NORSK INSTITUTT FOR VANNFORSKNING

PRA 2.10

Driftsundersøkelse av rensanlegg
i
Buskerud

20. april 1978

Risten er plasert under plater
i gulvet.

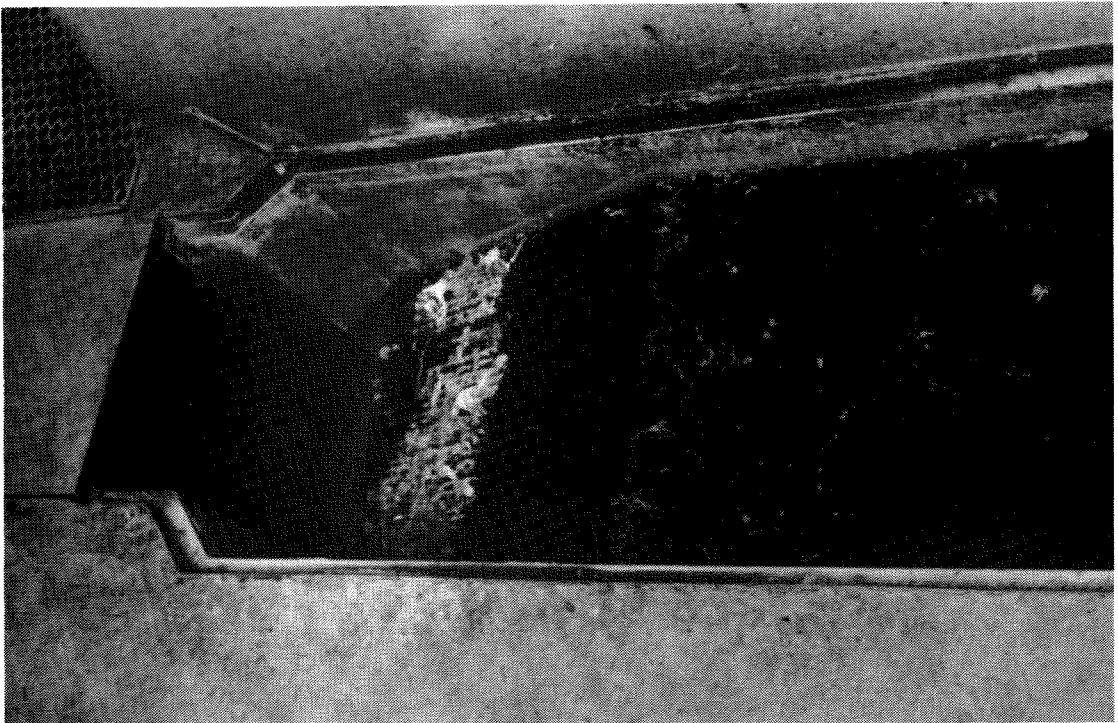
Som det framgår av bildet, er rista uheldig plassert under plater i gulvet. Ristgodsmengden er betydelig. Rista går regelmessig tett. En tør derfor anbefale maskinrenset rist her.

Interiør med slamsprut fra overflateluffer.

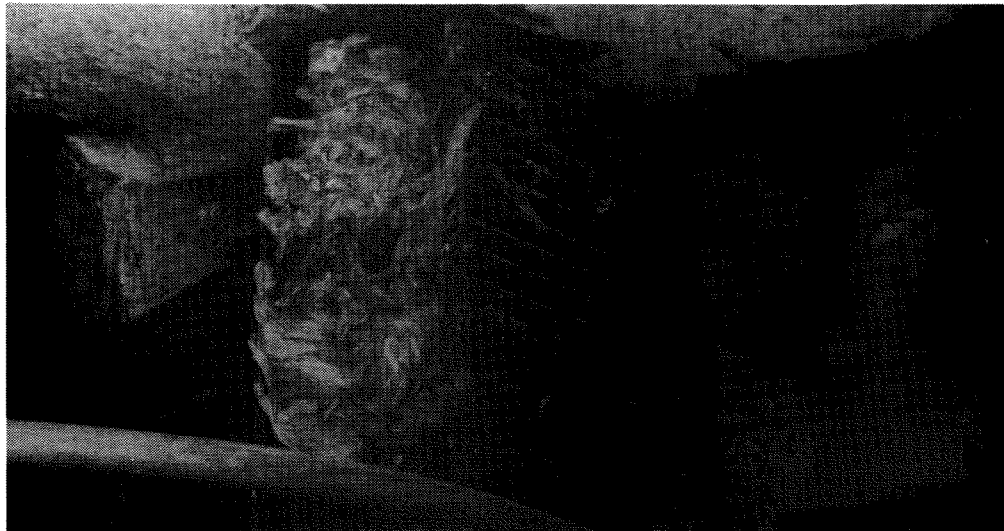
Det er et svært dårlig arbeidsmiljø i dette anlegget. Overflateluftere sprer så mye dråper at det er uforsvarlig å arbeide med disse i gang.

Vi anbefaler anlegget ombygget til diffusor-lufting. Samtidig bør feil og mangler, anført i anleggsdiagnose, utbedres. Da ledningsnett er svært kort, er det viktig at rista er tilstrekkelig stor slik at en kan klare seg med tilsyn og rengjøring én gang daglig.

Sedimenteringsbasseng med flokkulator
plasert i midten. Bemerkt det dykkede
utløpsrøret.

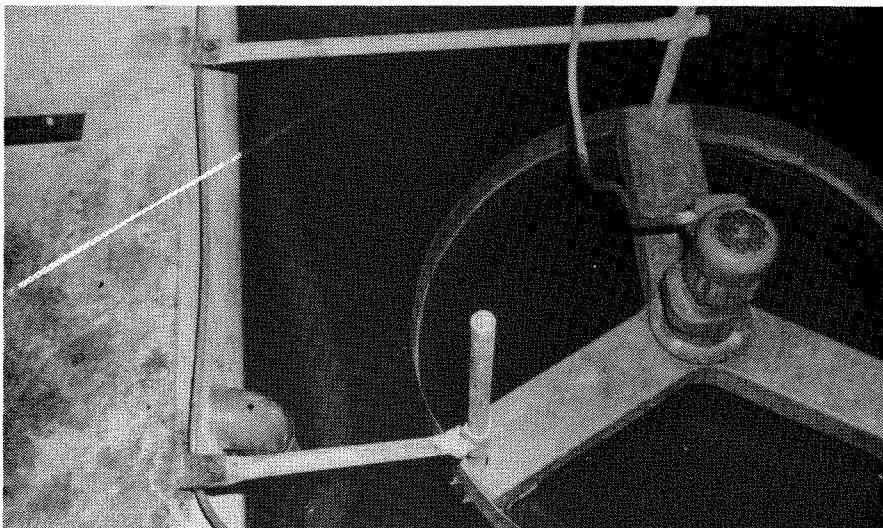
Det bør monteres rekkverk rundt ettersedimenteringsbassenget, og vi vil anbefale å bytte det nåværende dykkede utløpsarrangementet mot en åpen kanal med sagtakket overløp og flyteslamskjerm.

Detalj av returslamledning (til høyre) og innløpet som kommer under klaffen i veggen.

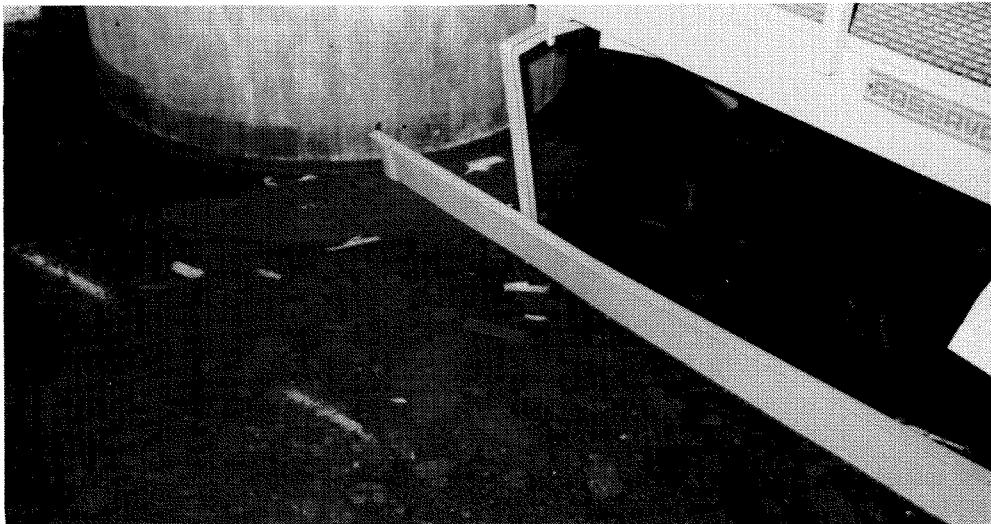
Slamskrape for flyteslam er ikke effektiv. Større vinkel mot radien vil muligens hjelpe.

Overløpsrennene i sedimenteringstanken.
Slamteppet ligger her ca. 15 cm under
vannspeil, og det er slamflukt.

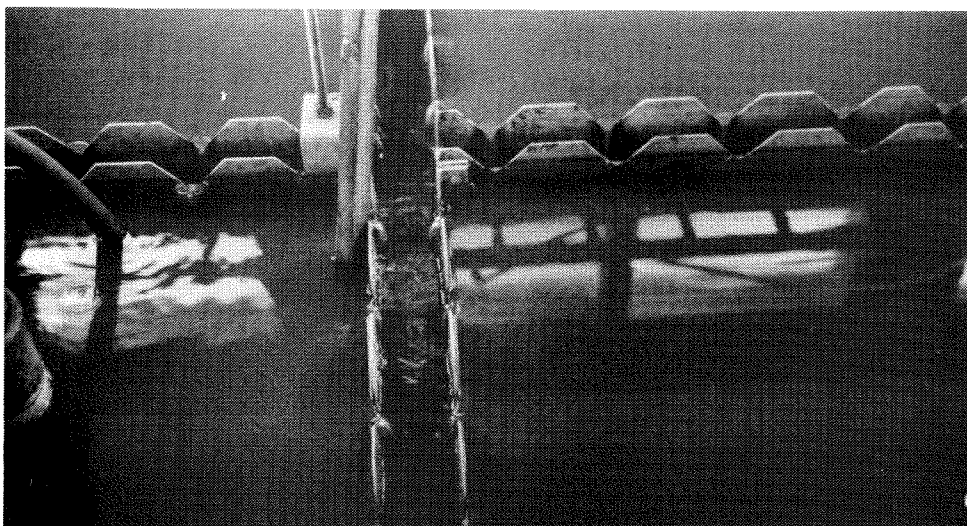
2. Overbelastet sedimenteringsbasseng. Dimensjonene er: $11,2 \text{ m}^2$ og et vanddyb på $\approx 3,5 \text{ m}$. Redusert overflate (pga. innløpsarrangement) er $8,3 \text{ m}^3$. Ved besøket gir det en hydraulisk belastning for 4 l/s på $1,7 \text{ m}^3/\text{m}^2 \cdot \text{h}$. Belastningen er hydraulisk sett akkurat på grensen av det tilrådelige, men med hensyn på slamoverflatebelastningen som er $5,7 \text{ kg SS}/\text{m}^2 \cdot \text{h}$, er denne mer enn to ganger for høy. Det anbefales å dimensjonere for lavere enn $2,75 \text{ kg SS}/\text{m}^2 \cdot \text{h}$. Da middelvanføringen regelmessig er høyere (ca. $5,5 \text{ l/s}$) og maksimaltilrenning ifølge oppgave kan være 8 l/s , er slamflukt til å unngå.

På grunn av feildimensjonering av sedimenteringsbassenget må dette bygges ut. Samtidig bør man ruste opp blåsemaskiner og montere flere luftere. Det anbefales å vurdere bygningmessige detaljer i henhold til anleggsdiagnose med den hensikt å skape et bedre arbeidsmiljø.

Luftebasseng. På grunn av oppstuvning i bassengene klarer ikke høytrykksviften å drive mamuttlufterne.

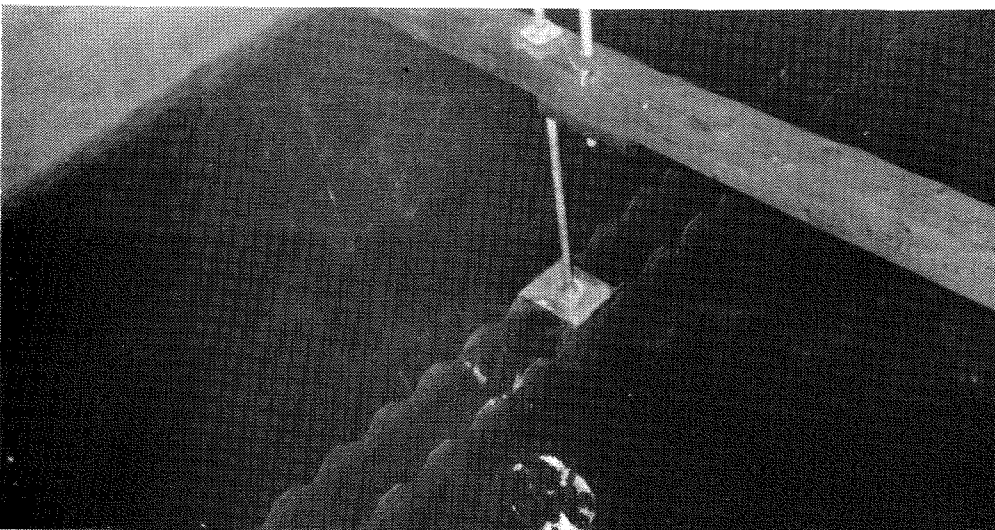
På prøvedagen virket ikke anlegget. Det var ikke omrøring i bassengene i det hele tatt. Årsaken er at høytrykksviften ikke klarer å gi nok trykk slik at mammutlufterne stopper ved en liten oppstuvning i bassengene. Denne tilstand inntrer ofte der utløpsledningen har for liten dimensjon og dessuten er delvis tett. Vannstanden i bassengene er imidlertid ikke mer enn 7 cm over minste nivå, så konklusjonen må være underdimensjonert høytrykksvifte.
